Rekonštrukcia Mierového námestia – kamenná dlažba alebo trávnik?

10.09.2015 sa na mestskom úrade v Trenčíne uskutočnilo stretnutie zástupcov voľného združenia Náš Trenčín s autormi víťazného návrhu na rekonštrukciu Mierového námestia z brnianskeho ateliéru RAW. Stretnutie zorganizoval hlavný architekt mesta na žiadosť členov združenia a po dohode s autormi návrhu.

MIEROVÉ NÁMESTIE V TRENČÍNE – VIZUALIZÁCIA NAVRHOVANEJ ÚPRAVY – 2010

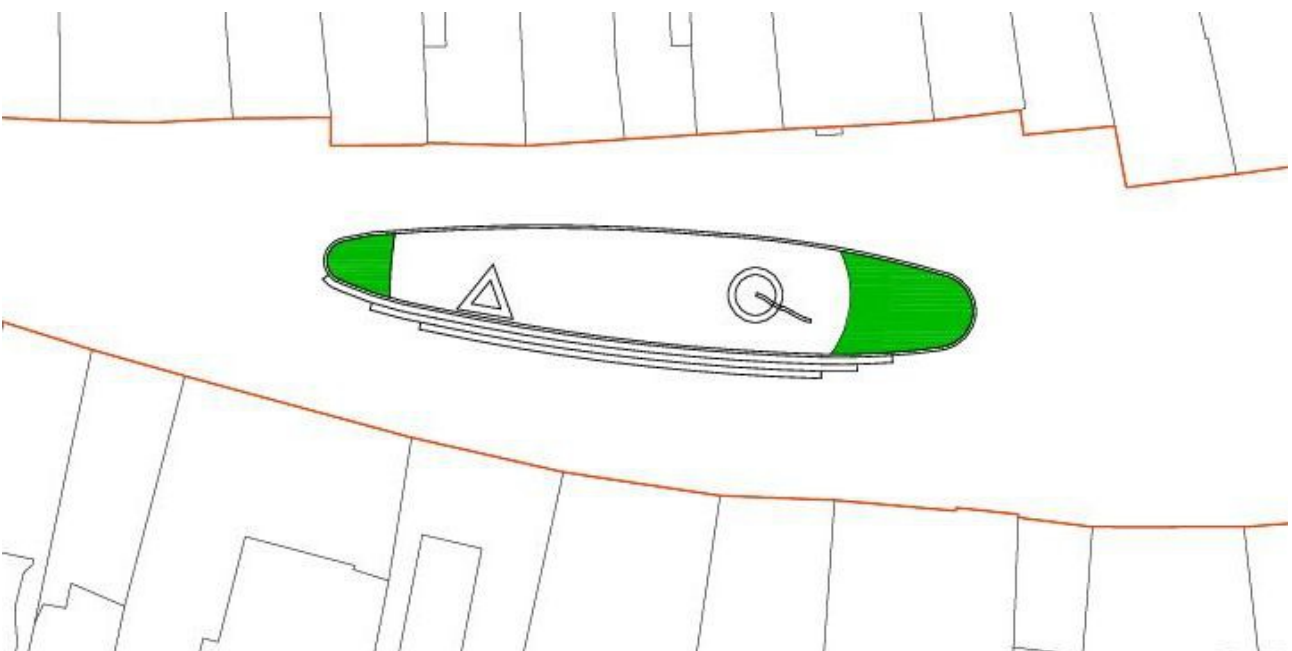
Na vizualizácii z roku 2010 (na nasledujúcej strane) je už terén na konci oválu na dnešnej úrovni. To znamená, že „ostrovček“ už nie je v jednej rovine, ale tvorí ho tak ako dnes zborbená plocha. A tentokrát už bez lipy.

Bez ohľadu na výškové riešenie a rozdielnu dlažbu majú obe vizualizácie jedno spoločné, nie je tu ponechaný ani kúsok trávinatej plochy.

MIEROVÉ NÁMESTIE V TRENČÍNE – ÚSTRETOVÝ KROK SMEROM K ZELENÍ – VIZUALIZÁCIA - 2015

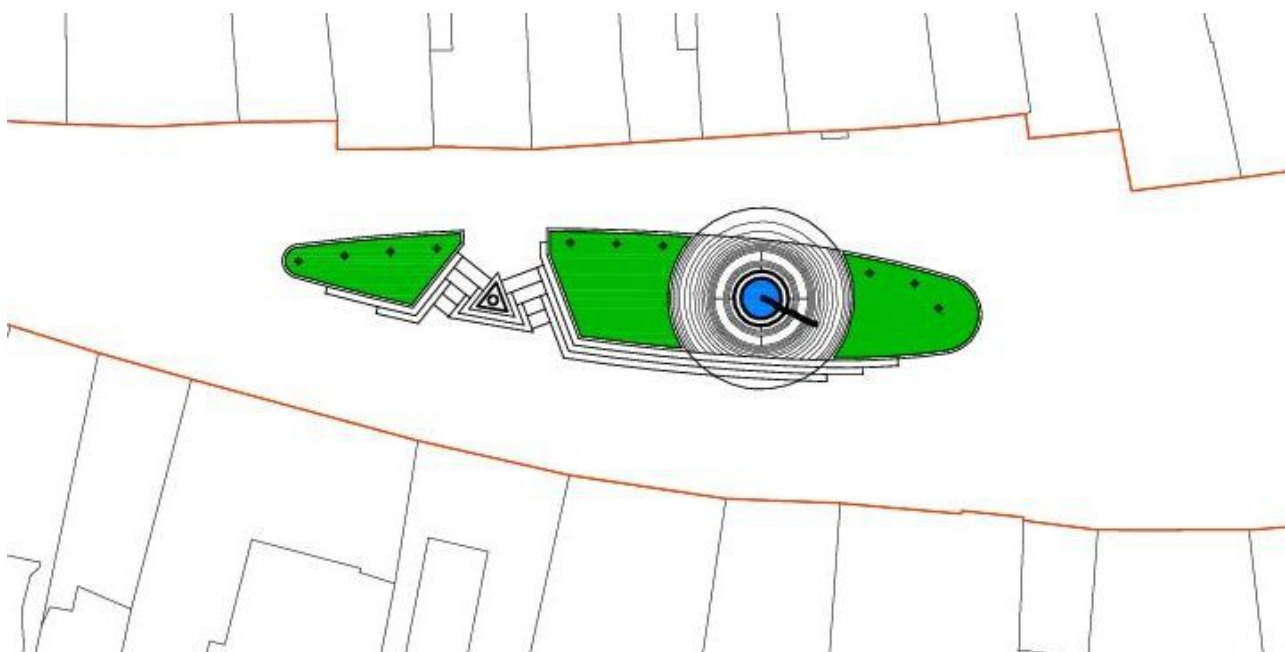
Uvedený návrh je významným ústretočným krokom v prospech zachovania trávnej plochy avšak neodpovedá na všetky naše pripomienky k víťaznému návrhu.

Z môjho pohľadu je tu stále ponechaný nedostatočný podiel trávnej plochy, prehodnotiť treba osadenie morového stĺpu a zjednotiť tvarové riešenie „mobiláru“ - lavičky, odpadové koše, svietidlá atď. Zásadné sú dve otázky:

rozsah trávnych plôch a osadenie morového stĺpu.

- autori ešte raz prehodnotia rozsah trávnatých plôch
- autori prehodnotia spôsob osadenia morového stĺpu
- autori zväžia výber „mobiliáru“, predovšetkým svietidiel
- s autormi víťazného návrhu sa opäť stretne a opätovne prediskutujeme upravený návrh rekonštrukcie Mierového námestia.

MIEROVÉ NÁMESTIE V TRENČÍNE – „OSTROVČEK“ BY MOHOL VYZERAŤ AJ TAKTO

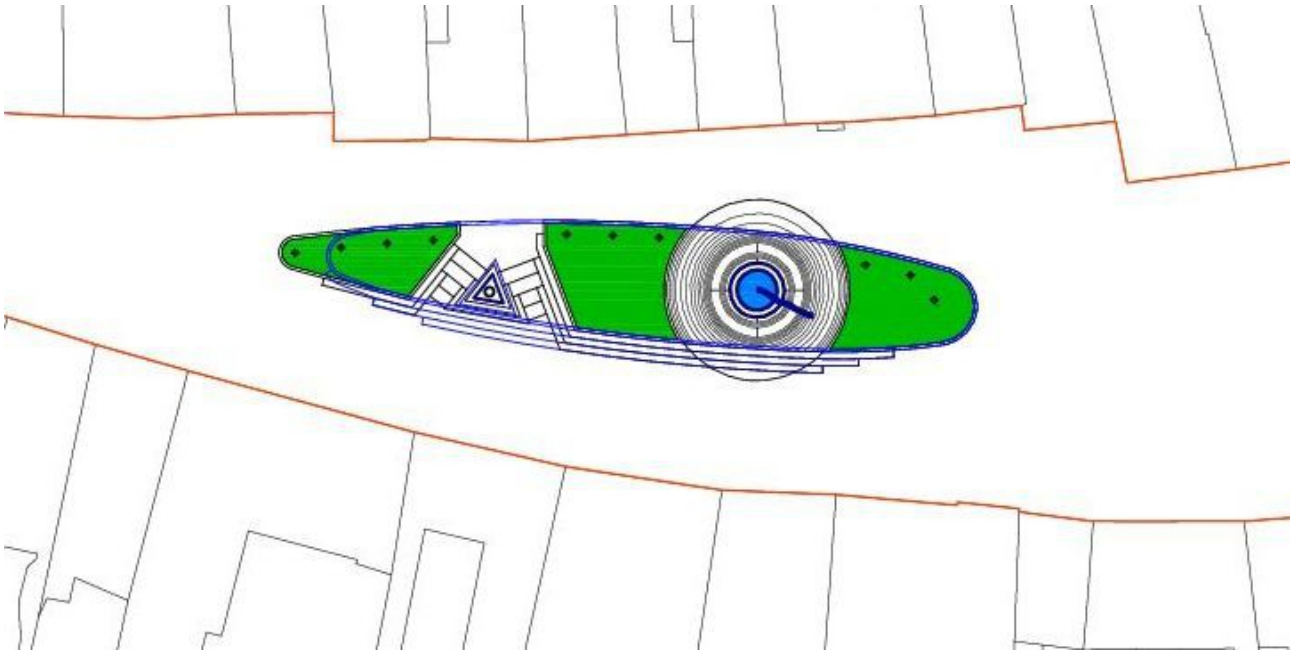
Hore uvedené možné riešenie vychádza z víťazného návrhu a rešpektuje jeho hlavnú myšlienku, len prikladá väčší dôraz na zachovanie trávnatých plôch a zachovanie dnešného osadenia morového stĺpu. Je to len idea, ktorá má ukázať možnú cestu. Nič viac.
